## Déposition à l'enquête au Cas le Cas sur la création d'une piste de ski de fond sur le plateau de Beille

La Communauté de Communes de Haute Ariège engage la restructuration du domaine de ski de fond du plateau de Beille.

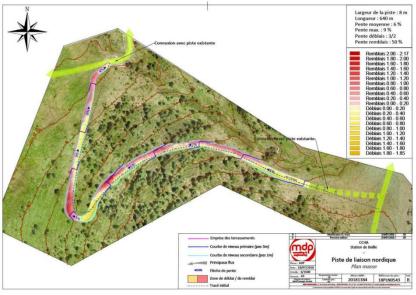
A partir du plateau de Beille, les pistes se développent selon un axe Nord -Sud sur le versant Est des dômes de Beille. Le Côté Ouest, qui surplombe la vallée de l'Aston, est donc jusqu'à présent préservé des fréquentations hivernales. Le seul sentier pédestre balisé n'est accessible qu'en été.

Cette configuration actuelle des pistes laisse un espace de refuge aux différentes espèces encore présentes sur le site, ce qui a motivé le reconnaissance de la "Zone Protégée du plateau de Beille". Les inventaires faunistiques font ressortir le maintien d'une richesse biologique avec, notamment, la présence attestée du Grand Tétras et d'autres espèces inféodées à ces milieux (Cf. inventaires ANA et ONCFS).

La nouvelle piste projetée se développe en pleine ZNIEFF de type I, ZNIEFF de type II, ZICO, et en limite d'un Natura 2000.

Et elle traverse de part en part la "Zone Protégée du plateau de Beille"!

Outre une zone de Pins à Crochets, dont il est prévu d'abattre une cinquantaine de sujets, elle traverse aussi une Zone Humide, très largement minimisée sur le dossier présenté par la Communauté de Communes. Le développement de la nouvelle piste, tel qu'il figure sur le plan fourni, est représenté en pointillés sur une distance très courte d'une centaine de mètres à travers la zone humide alors qu'en réalité le parcours la traversera sur près de 500 m. Le porteur de projet fait comme si la piste s'arrêtait à l'entrée de la zone humide, la jonction étant laissée à l'état naturel.
